160-я сессия

Предложение по поправке 3 к глобальным техническим правилам № 2 (всемирный цикл испытаний мотоциклов на выбросы загрязняющих веществ (ВЦИМ))

Представлено Рабочей группой по проблемам энергии и загрязнения окружающей среды*

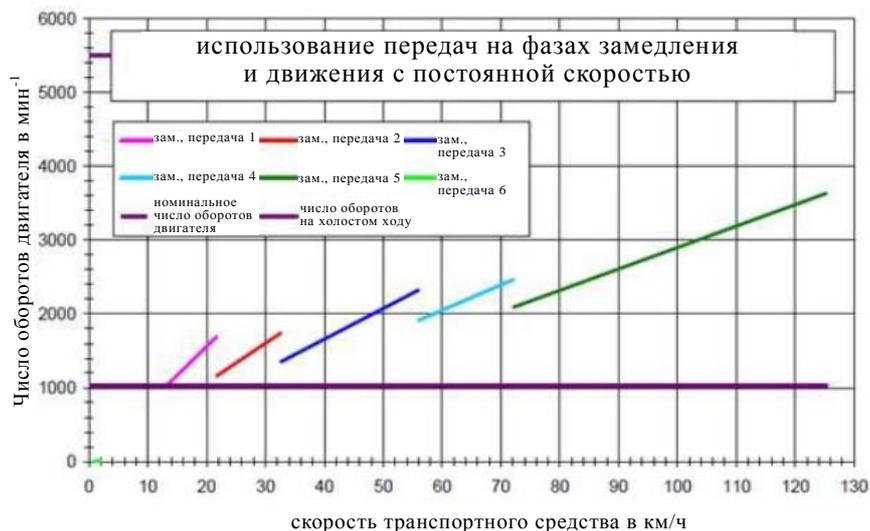
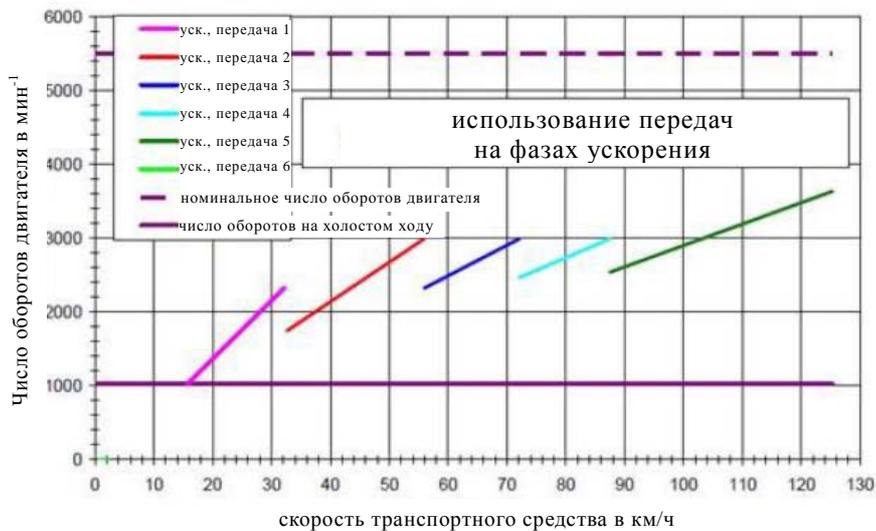
Приложение 13, пункт 1, таблица A13-1, изменить следующим образом:
